CONCESSION HYDROLECTRIQUE DE LA CHUTE DE LUZ 1 ET SAINT SAUVEUR(65) PRISE D'EAU DE GEDRE

DOSSIER DE DEMANDE D'AVENANT AU TITRE DE CONCESSION DE 2006

PIECE 1 – NOTE DE SYNTHESE

Figure 5 : vue en plan de la PE

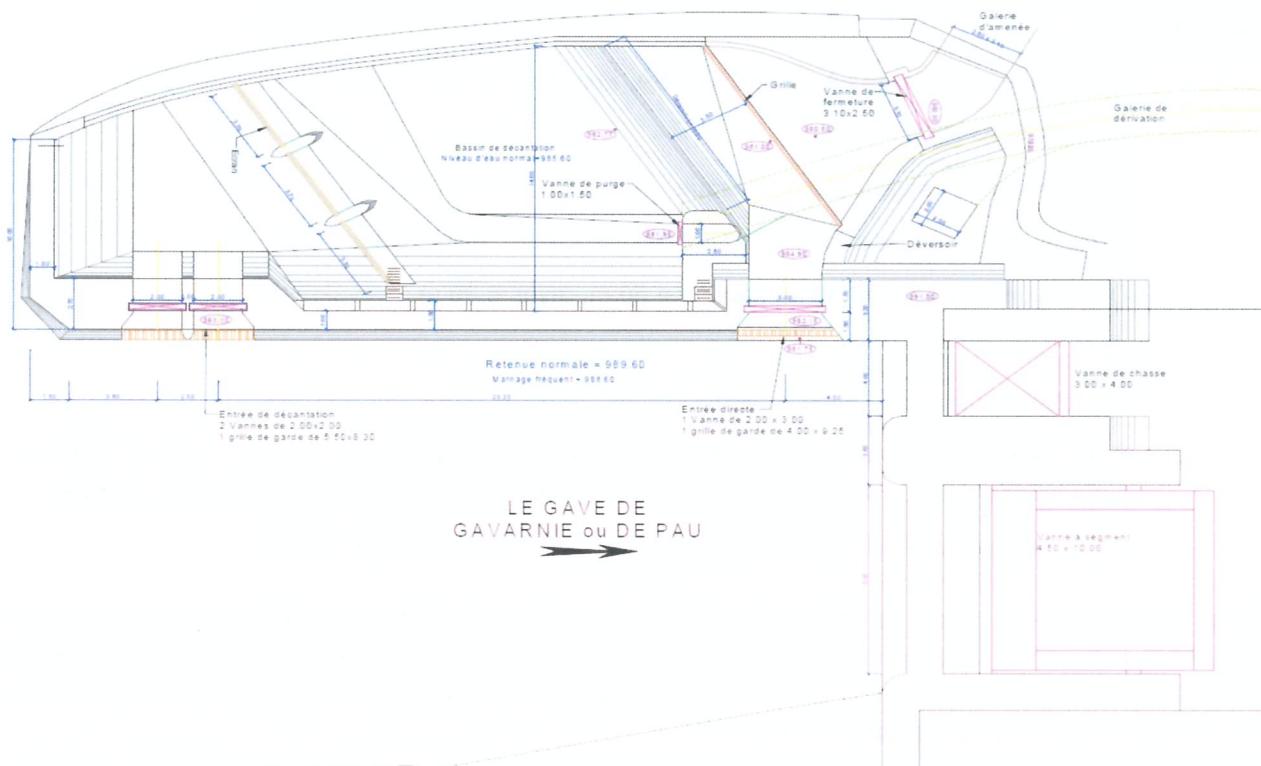
La solution qui a été retenue, à l'issue de l'étude hydrologique, a été la reconception de la passe rive droite couplée au confortement de l'ouvrage permettant ainsi d'augmenter sa débitance à 580 m³/s.

Cette solution permet d'assurer le passage d'une crue d'occurrence 100 ans sous une cote PHE de 991,94 m. La débitance de la passe rive gauche est conservée en l'état. Néanmoins, la vanne de fond sera remplacée par une vanne segment métallique neuve de conception plus récente, et équipée d'un nouvel organe de manœuvre. Une casquette de protection (type passerelle en béton armé) sera également installée au-dessus de cette vanne afin de permettre la surverse de l'ouvrage sans impact sur son fonctionnement.

La largeur de la passe de 10 m sera conservée, cependant afin d'améliorer la débitance, la hauteur de la vanne passera de 4,50 m à 6 m. Pour cela le seuil sera abaissé en conséquence, de plus il sera profilé en seuil Creager afin d'optimiser la débitance.

La vanne rive gauche sera remplacée par une vanne de dimension similaire avec une motorisation par vérin en lieu et place des flotteurs.
